FORMULARZ AUDYTU BRD		Arkusz 1
Audytor	Tomasz Mackun	
Data, Godzina	18.10.2017 12:15	
Pogoda	Słonecznie

METRYKA WEDŁUG INWENTARYZACJI			
NR PRZEJŚCIA	2284		
DZIELNICA	Bielany	KATEGORIA	powiatowa
ULICA	Stefana Żeromskiego	LICZBA PASÓW	3
SKRZYŻOWANIE ZJAZD	Andrieja Sacharowa		
OPIS	rondo, wlot E

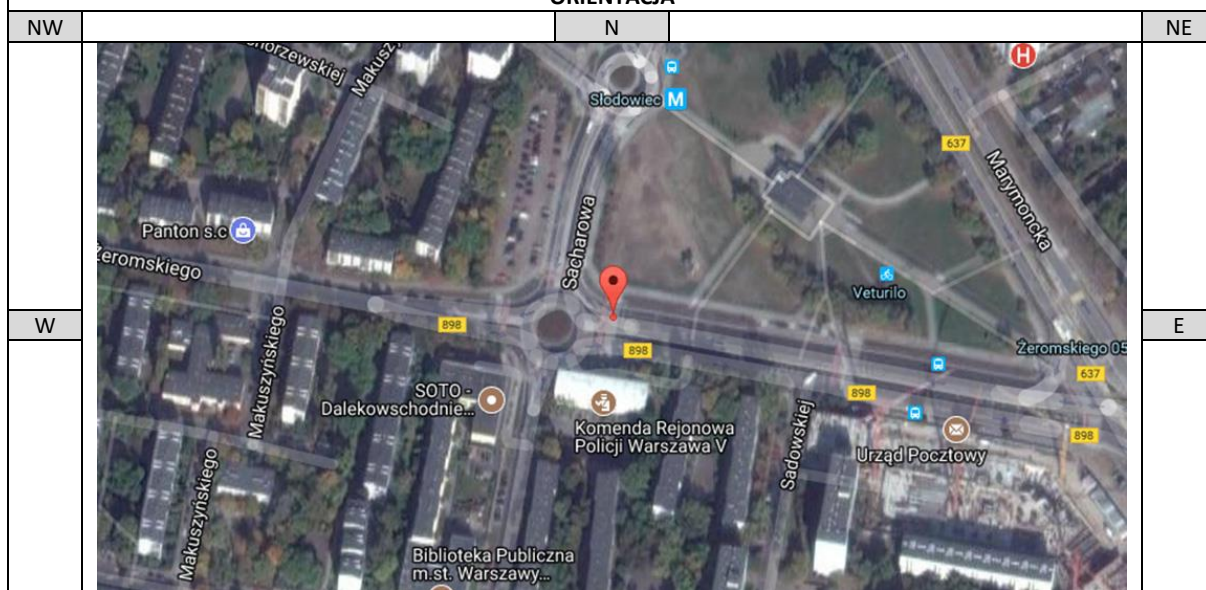
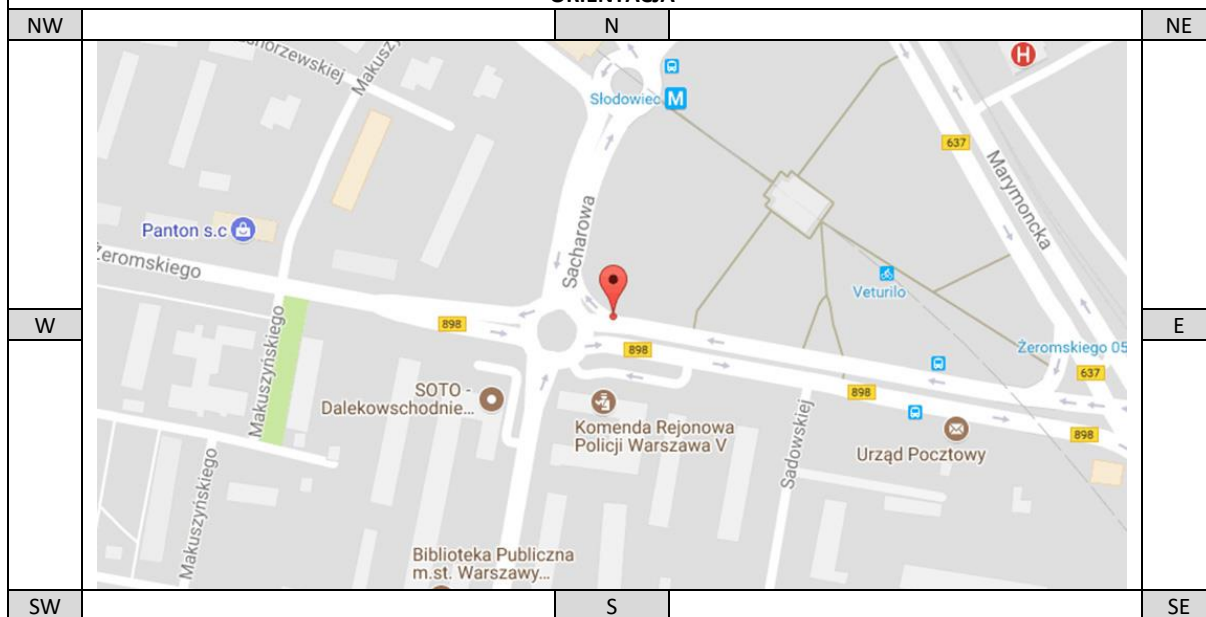
Przejście dla pieszych jest zbyt długie - 10.5 m. Pieszy przekraczając długie przejście dla pieszych narażony jest na ryzyko potrącenia na długim odcinku. Pieszy będzie potrzebował więcej czasu (dłuższą lukę czasową pomiędzy pojazdami) aby przekroczyć jezdnię. Powoduje to niepotrzebne zagrożenia niechronionych użytkowników ruchu.

Należy skrócić przejście dla pieszych np. poprzez zastosowanie wyspy azylu pomiędzy pasem do skrętu w prawo, a pasami do ruchu na wprost i w lewo.
